BOLETIM TÉCNICO DPAT 2009/051 – AGRALE MARRUÁ

ASSUNTO: A) CJ VASO EXPANSÃO / CJ SUPORTE VASO EXPANSÃO / CJ CINTA VASO EXPANSÃO / PROTETOR VASO EXPANSÃO

B) BANCO DO CONDUTOR / BANCO DO ACOMPANHANTE / CJ BASE

A) CJ VASO EXPANSÃO / CJ SUPORTE VASO EXPANSÃO / CJ CINTA VASO EXPANSÃO PROTETOR VASO EXPANSÃO

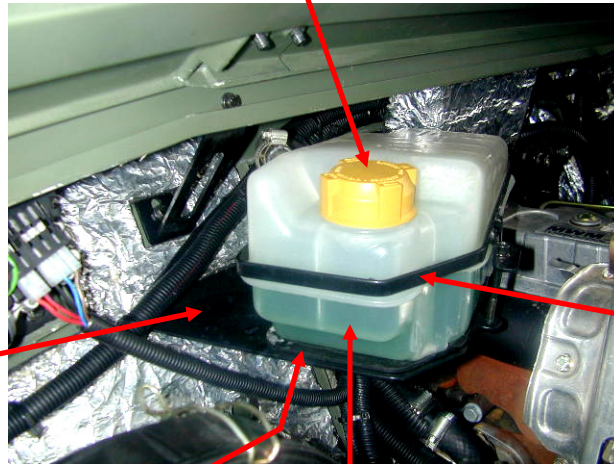
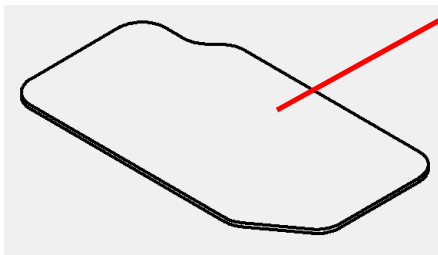
Informamos modificação no sistema de arrefecimento dos veículos Utilitários Agrale Marruá AM20 (4WDm) ou (VTNE 3/4) Militar, conforme aplicação, relação de peças e fotos abaixo:

MOTIVO: Melhoria técnica.

ITENS RETIRADOS

6011.001.140.00.4	Cj suporte vaso expansão	01 peça
6008.001.437.00.0	Abraçadeira tucho	01 peça
6011.001.148.00.7	Protetor vaso expansão	01 peça
4102.023.003.05.8	Porca freno M6	02 peças
6011.001.149.00.5	Cj vaso expansão	01 peça
6008.001.037.00.8	Tampa vaso expansão 14,5psi – preta	01 peça
1020.100.002.00.2	Mangueira 22,2x12,7mm	0,950m

ITENS ACRESCENTADOS

6011.001.031.00.5	Cj suporte vaso expansão	01 peça
6011.001.034.00.9	Cj cinta vaso expansão	01 peça
6011.001.023.00.2	Protetor vaso expansão	01 peça
4101.037.079.05.2	Pf sex I M6x65	02 peças
6011.001.053.00.9	Cj vaso de expansão	01 peça
6011.001.180.00.0	Tampa vaso expansão 1,4bar	01 peça
1020.100.002.00.2	Mangueira 22,2x12,7mm	1,25m

- ▶ As peças retiradas **permanecem para reposição** nos veículos já comercializados.
- ▶ As peças acrescentadas **são intercambiáveis** para os veículos já comercializados, somente se substituídas todas as peças envolvidas na modificação.
- ▶ Esta modificação ocorreu a partir dos seguintes veículos:
 - ▶ **AGRALE MARRUÁ AM20 (VTNE 3/4) : 9BYU43L2B7C00067 em diante.**

B) BANCO DO CONDUTOR / BANCO DO ACOMPANHANTE / C/J BASE DO BANCO

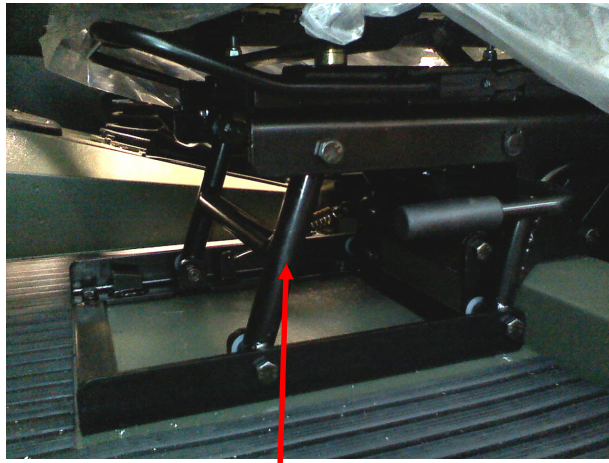
Informamos modificação na montagem da carroceria dos veículos Utilitários Agrale Marruá AM20 (4WDm) ou (VTNE 3/4) Militar, Agrale 4WD (AM50e), conforme aplicação, relação de peças e fotos abaixo:

MOTIVO: Melhoria técnica.

ITENS RETIRADOS

6011.013.315.00.8	Banco dianteiro esquerdo	01 peça
6011.013.314.00.1	Banco dianteiro direito	01 peça
4103.012.009.01.3	Arr pressão A8	08 peças

ITENS ACRESCENTADOS

6011.113.285.00.2	Banco do condutor	01 peça
6011.113.286.00.0	Banco do acompanhante	01 peça
4101.047.090.05.7	Pf sex M8x25	08 peças
4102.014.011.05.0	Porca freno M8	08 peças
6011.213.152.00.3	Cj base do banco	02 peças
6011.213.042.00.6	Isolante térmico direito	01 peça
6011.213.043.00.4	Isolante térmico esquerdo	01 peça

- ▶ As peças retiradas **permanecem para reposição** nos veículos já comercializados.
- ▶ As peças acrescentadas **são intercambiáveis** para os veículos já comercializados, somente se substituídas todas as peças envolvidas na modificação.
- ▶ Esta modificação ocorreu a partir dos seguintes veículos:
 - ▶ **AGRALE MARRUÁ AM20 (VTNE 3/4) : 9BYU43L598C000069 em diante.**
 - ▶ **AGRALE MARRUÁ AM1/ AM2 / AM50 : 9BYU40L5A8C000088 em diante.**
